Zamawiający:  
**Fundacja dla Ostrowa Tumskiego we Wrocławiu**

Dotyczy ogłoszenia o zamówieniu:  
**Przebudowa i remont budynków Muzeum Archidiecezjalnego we Wrocławiu**

Numer referencyjny:  
**PZP.01.04.2020**

#### **Odpowiedzi na pytania wykonawców – część IV**

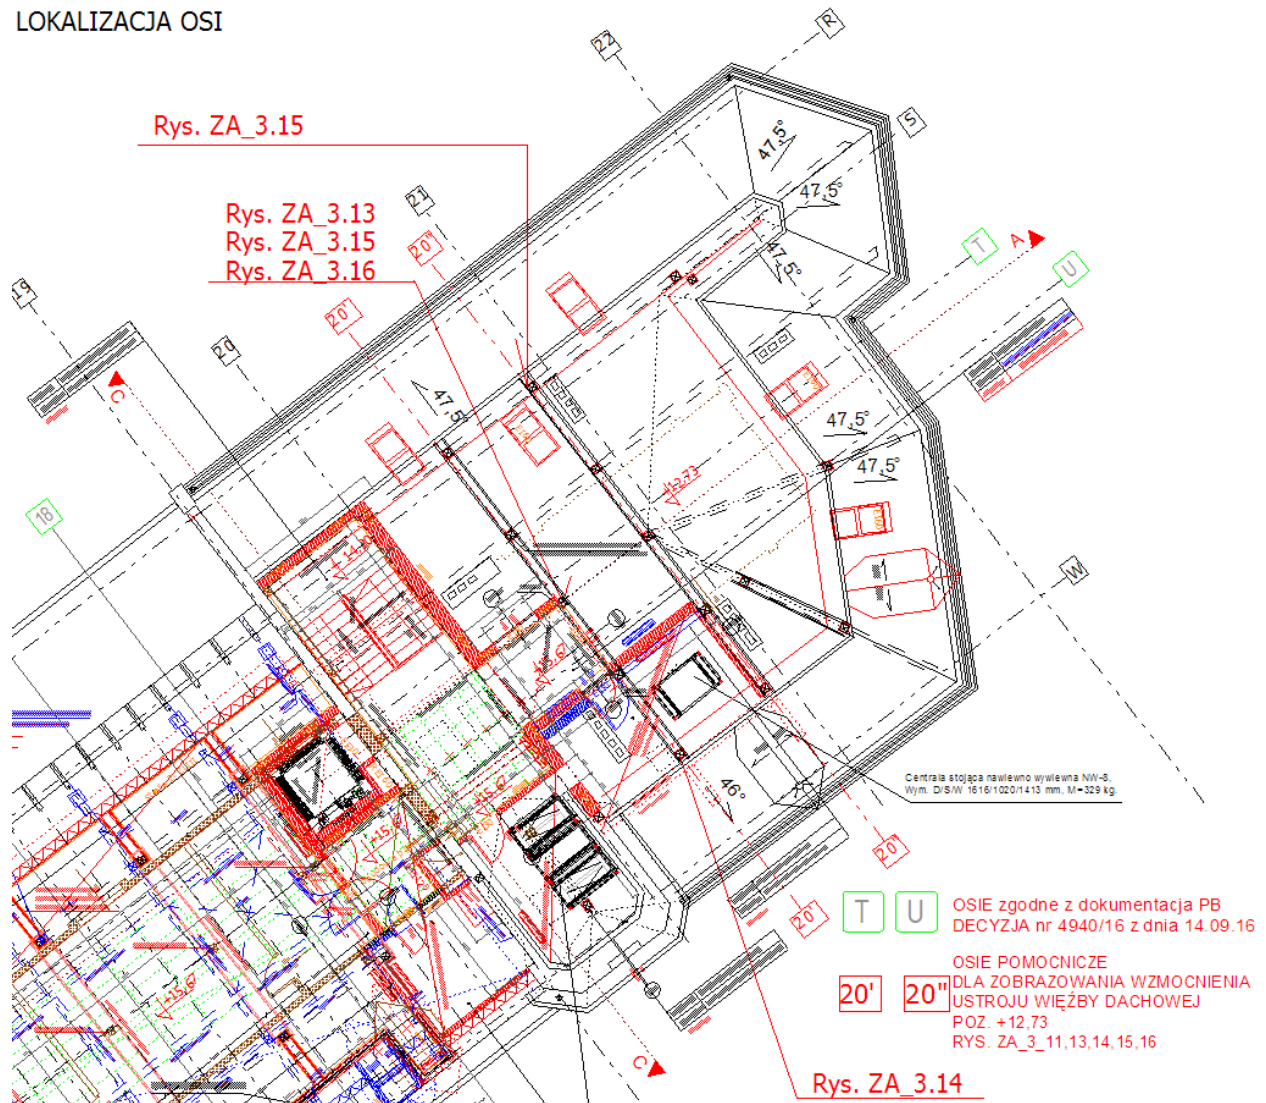
Proszę o wskazanie miejsca w którym wykonano przekrój widoczny na rysunku ZA\_3\_13, nigdzie nie występują osie 20' 20" i U (liczne rysunki odwołują się do osi i przekrojów które nigdzie nie są oznaczone).

Proszę o wskazanie miejsca w którym wykonano przekrój widoczny na rysunku ZA\_3\_15, (liczne rysunki odwołują się do osi i przekrojów które nigdzie nie są oznaczone).

Proszę o wskazanie miejsca w którym wykonano przekrój widoczny na rysunku ZA\_3\_16, nigdzie nie występują osie 20' 20" (liczne rysunki odwołują się do osi i przekrojów które nigdzie nie są oznaczone).

Przywołane Osie 20' , 20" wprowadzono pomocniczo dla zdefiniowania miejsca przebudowy więźby dachowej w obszarze kolizji z ciągiem kuchennym, Oś U oznaczono zgodnie z PB DECYZJA nr 4940/16 z dnia 14.09.16

## LOKALIZACJA OSI

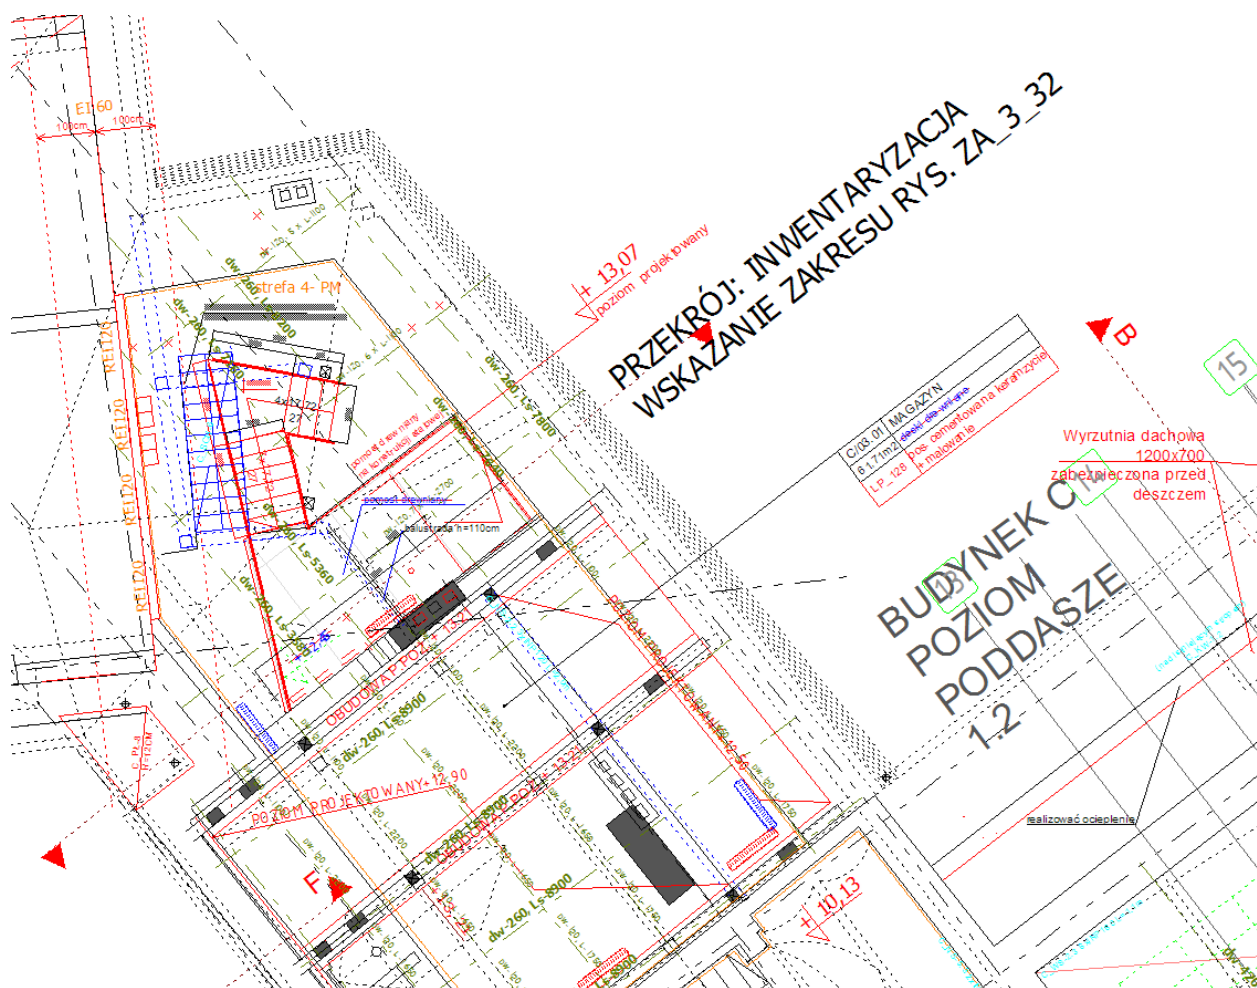
Proszę o wskazanie miejsca, w którym wykonano przekrój widoczny na rysunku ZA\_3\_32 (liczne rysunki odwołują się do osi i przekrojów które nigdzie nie są oznaczone).

Zgodnie z poniższym schematem:
